**REGIONE
PUGLIA**

Oggetto: Heliades Fotovoltaica 2 Srl. D.Lgs n. 152/2006, L.R. n.26/2022. Verifica di assoggettabilità a VIA inerente al progetto “Impianto agrivoltaico, denominato “Caracci” di potenza in immissione pari a 5605,76 KW e potenza di picco pari a 6,79616 MW, da realizzarsi nel Comune di Lecce, SP Lecce Torre Chianca. Snc”.

Contributo istruttorio.

Fig. 1. Stralcio Elaborato - CAR-GEN-DRW-003 Inquadramento generale dell'opera su ortofoto.

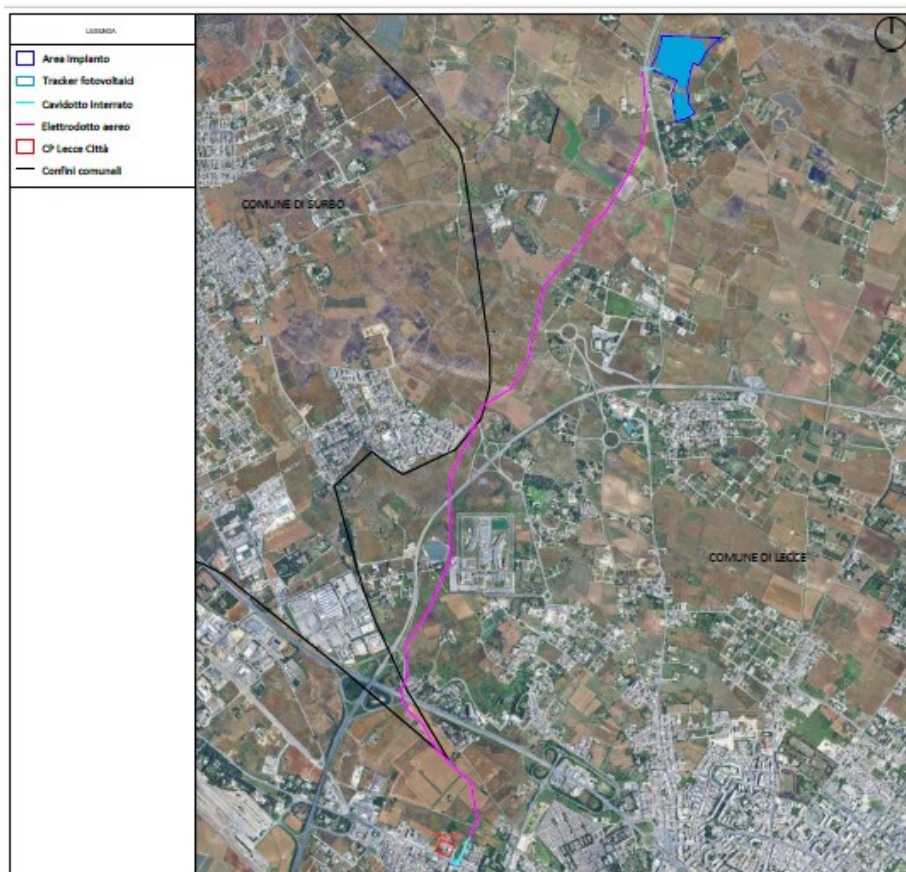
complanare Est della suddetta SP tramite un varco ivi presente. Detta area è identificata al NCT del Comune di Lecce al fg. 108 p.lle 170, 172 e fg. 123 p.lle 251, 253.

Fig. 2. Elaborato integrativo - CAR-INT-DRW-001 Particolare tipologico strutture portamoduli.

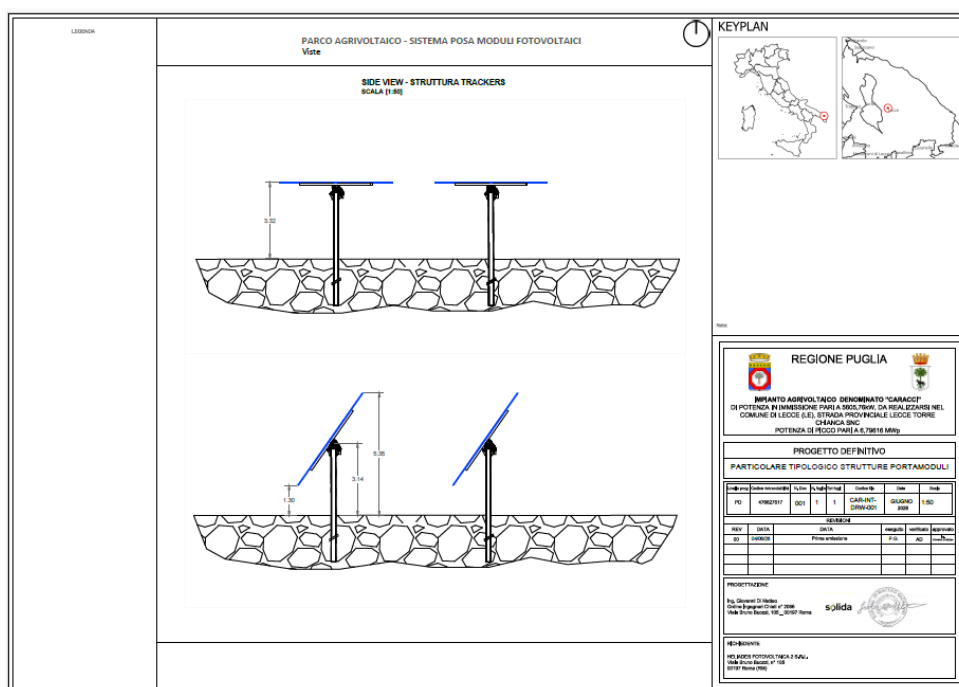
Sotto il profilo geometrico e strutturale, i moduli fotovoltaici presentano un'altezza massima di 5,35 m, un'altezza minima da terra di 1,30 m ed un centro di rotazione del pannello di 3,14 (fig.2).

Si specifica che da ricostruzioni grafiche proporzionali condotte d'ufficio (si evidenzia che gli ulteriori parametri essenziali, ancorché richiesti con nota prot. n.

0314128/2026, non sono stati esplicitati all'interno dell'elaborato integrativo), la dimensione complessiva del pannello risulterebbe pari a 4,90 metri, con un interasse tra le file stimato in 6,70 metri e una distanza libera netta tra i moduli di 1,80 metri. Per quanto riguarda l'interasse, le misurazioni e i riscontri condotti direttamente sul progetto QGIS restituiscono invece una quota pari a circa 11 metri, evidenziando un'evidente difformità nei dati.

A tale quadro di incertezza si aggiunge l'ulteriore contraddizione relativa all'altezza dei moduli da terra: a fronte dell'elaborato grafico che indica un'altezza minima di soli 1,30 metri (Fig. 2), nella Relazione agronomica (Elaborato CAR-AGR-REL-001) il proponente dichiara invece che *"..i moduli, come da indicazione progettuale, verranno installati ad un'altezza di 1,5 m da terra compatibile con quanto previsto dalle specifiche tecniche, che prevedono un'altezza per l'attività colturale di 1,3 m"*. Tale palese disallineamento tra le tavole grafiche e le relazioni descrittive conferma la sostanziale indeterminatezza, incoerenza e inattendibilità della documentazione tecnica fornita dal proponente.

Pertanto, la previsione di un'altezza minima di soli **1,30 m** (Fig. 2) (o in alternativa 1,5 m) costituisce un **impedimento fisico assoluto** che preclude oggettivamente la meccanizzazione agricola. Tale quota, risultando drasticamente inferiore ai limiti minimi prescritti (2,1 m), svuota di ogni contenuto tecnico il concetto di **continuità** e declassa l'intervento a mero impianto fotovoltaico a terra.
